Диагностический код “82”

(При работе главного привода установлен признак “Выключение пускателя ПЧ”)

Фрагмент схемы платы ПГМ-2М (ХК327.34.10-02ЭЗ, ХК327.34.10-01ЭЗ)

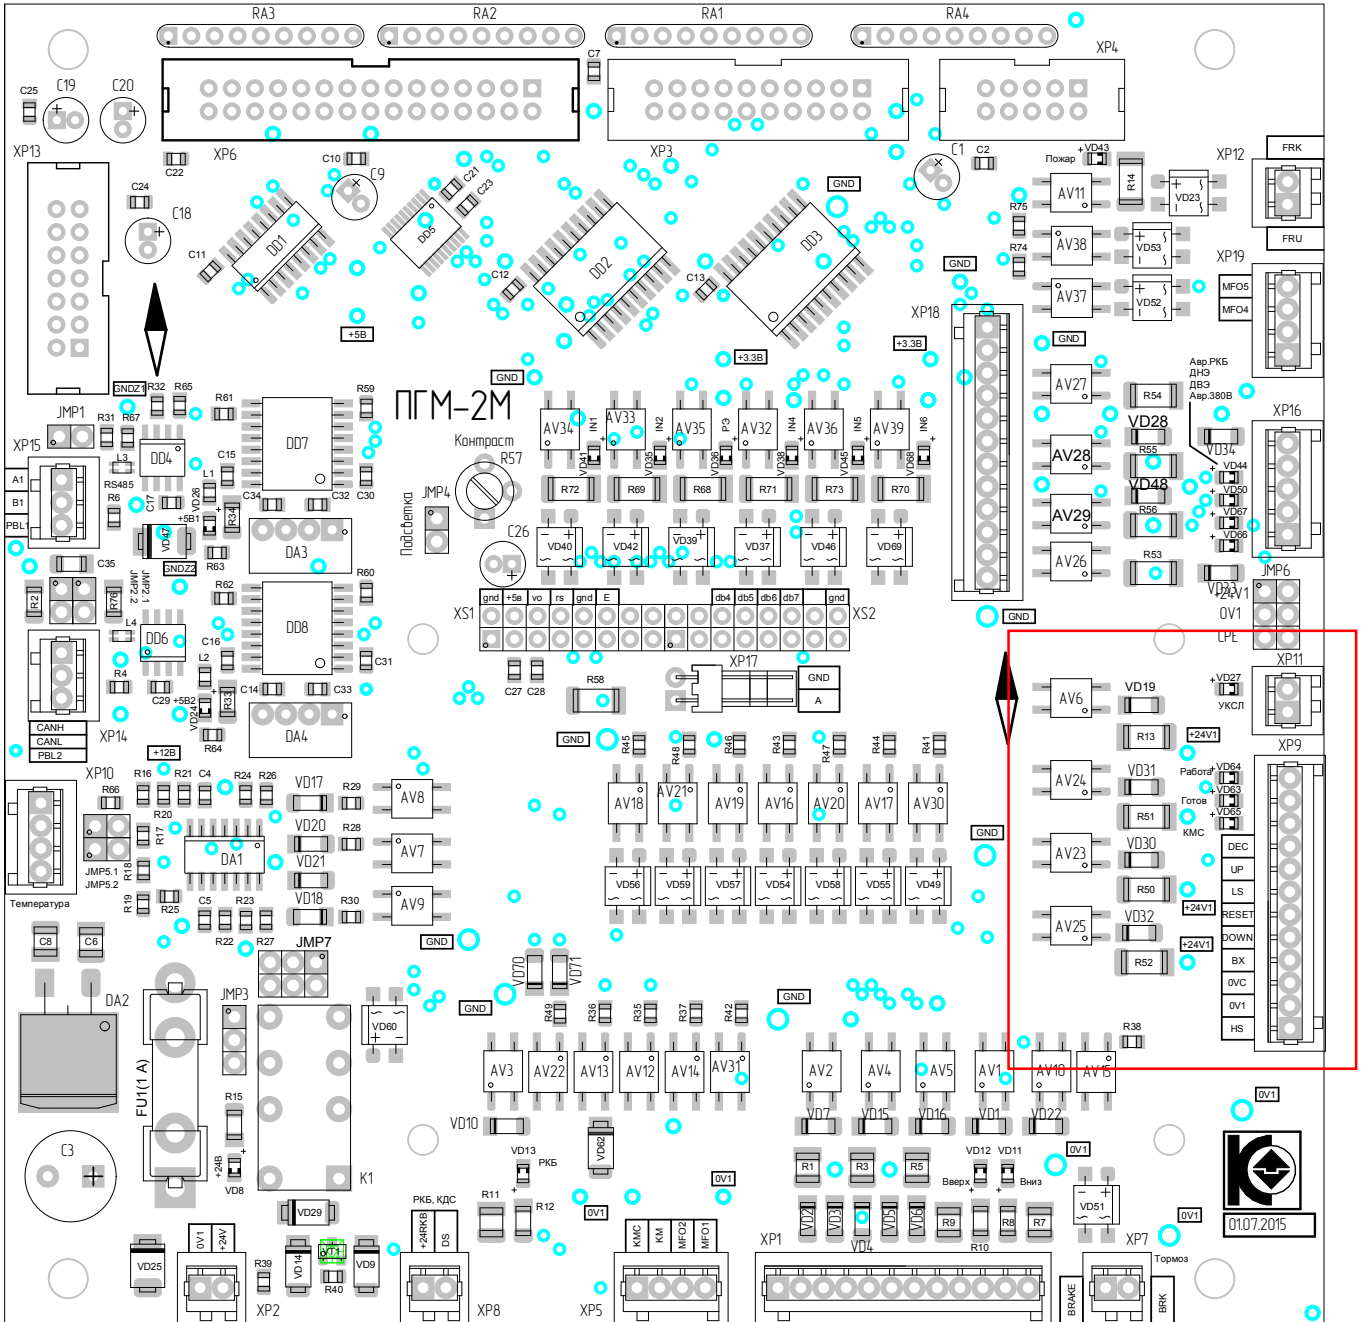
Причиной такого поведения является электромагнитная помеха, наведенная на цепь “OnKMC” (Сигнал обратной связи по состоянию контактора КМС на выходе ПЧ).

Данный сигнал формируется НЗ группой контактов контактора “КМС”. В выключенном состоянии главного привода контактор “КМС” отключен и уровень напряжения в цепи “OnKMC” соответствует 0V. В момент пуска главного привода происходит включение контактора “КМС” и НЗ группа в цепи “OnKMC” размыкается, в результате чего образуется свободный провод, подключенный к входу оптрона. При работе главного привода наведенные электромагнитные помехи провоцируют срабатывание оптрона, что в свою очередь формирует ложный сигнал о выключении контактора “КМС”

Для исключения сбоя необходимо установить керамический конденсатор номиналом 0.1мкФ 100В между цепями “OnKMC” и +24V1(см. фрагмент схемы платы ПГМ-2(М)) в соответствии с прилагаемым сборочным чертежом.
